**AVIS RELATIF À LA PROTECTION
CONTRE LES EVENTUELS EFFETS NOCIFS ET NUISANCES
PROVOQUÉS PAR LES RAYONNEMENTS NON IONISANTS
GÉNÉRÉS PAR DES ANTENNES ÉMETTRICES STATIONNAIRES**

Commune : LIEGE - Exploitant : PROXIMUS

Référence exploitant : 41RCO_00

Rapport n° 3354 / 2023

Figure 1 : Vue en plan des lieux de séjour et des points de contrôle

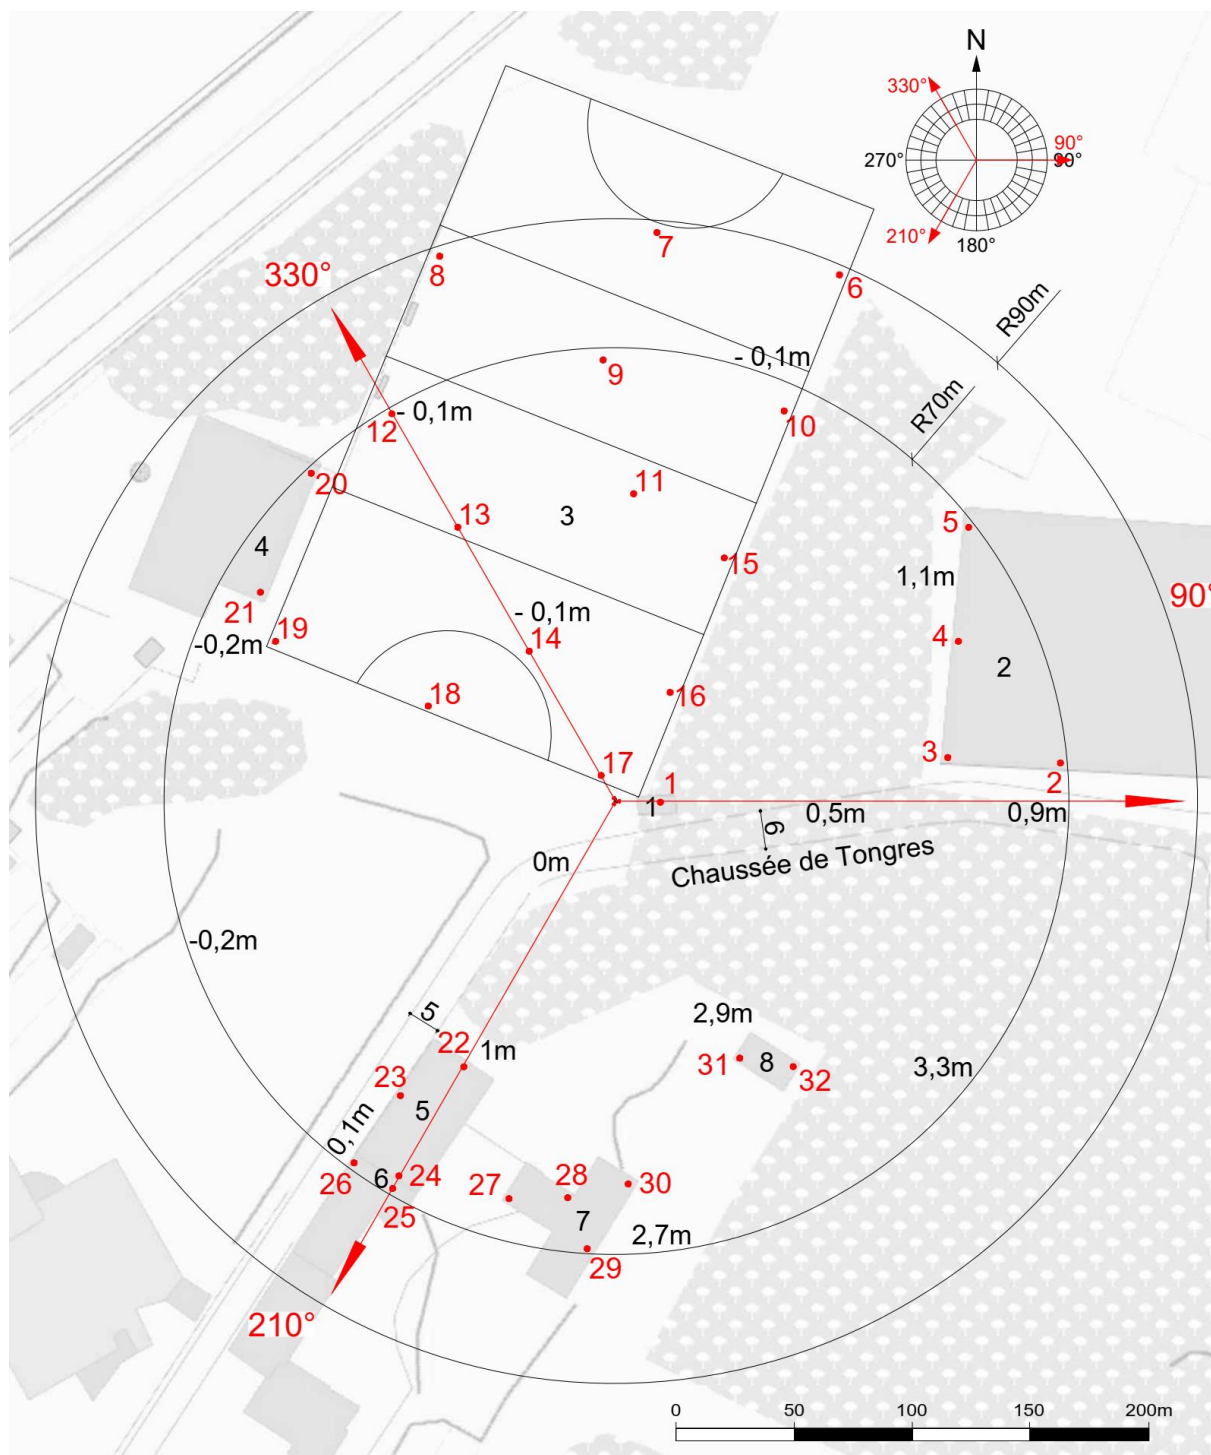
Les fréquences d'émission, la puissance rayonnée par chacune des antennes et leur gain permettent de déterminer le rayon de la zone à analyser. Tout dépassement de la limite par installation est exclu en dehors de cette zone. Le tableau 2 reprend les 35 LS² pour lesquels l'indice d'exposition est le plus élevé. Les différentes colonnes indiquent :

- le numéro du point de contrôle repris sur un des plans de la figure 1;
- le numéro du LS dans lequel se trouve le point de contrôle de la 1^{ère} colonne ;
- l'atténuation d'obstacle prise en compte pour le calcul de l'indice d'exposition dans le LS ;
- le résultat du calcul de l'indice d'exposition.

En ce qui concerne les antennes de l'installation mentionnées dans le tableau 1, la distance maximale à laquelle la limite pourrait être atteinte, à l'extérieur, est égale à 82,5 m. S'il n'y a pas de LS à une distance inférieure, les antennes respectent forcément la limite d'immission.

Dans le cas des LS situés à l'intérieur des bâtiments, une atténuation d'obstacle est prise en compte et il en résulte que la distance maximale à laquelle la limite pourrait être atteinte se réduit à 58,4 m.

Figure 2 : Vue en plan des installations d'antennes dans un rayon de 300 mètres autour de l'installation faisant l'objet de la demande d'avis

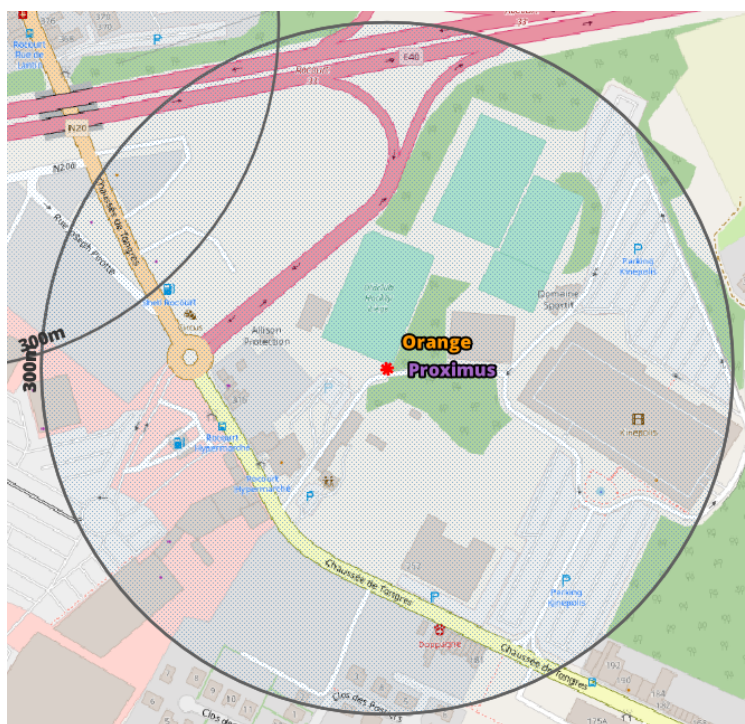
Le plan en projection verticale de la figure 2 indique la localisation des antennes actives éventuelles visées par le décret et situées dans un rayon de 300 mètres autour de l'installation référencée dans le paragraphe 2. Les données de localisation de ces antennes et les avis correspondant sont accessibles via le cadastre en ligne des antennes émettrices stationnaires⁶.

Compte tenu du nombre d'installations localisées dans la figure 2, il apparaît que l'intensité du rayonnement électromagnétique généré, dans les lieux de séjour situés à proximité de l'installation référencée dans le paragraphe 2, par l'ensemble des antennes émettrices stationnaires de l'ensemble des exploitants du même site d'antennes émettrices stationnaires respecte la limite fixée à l'article 4, § 2 du décret.
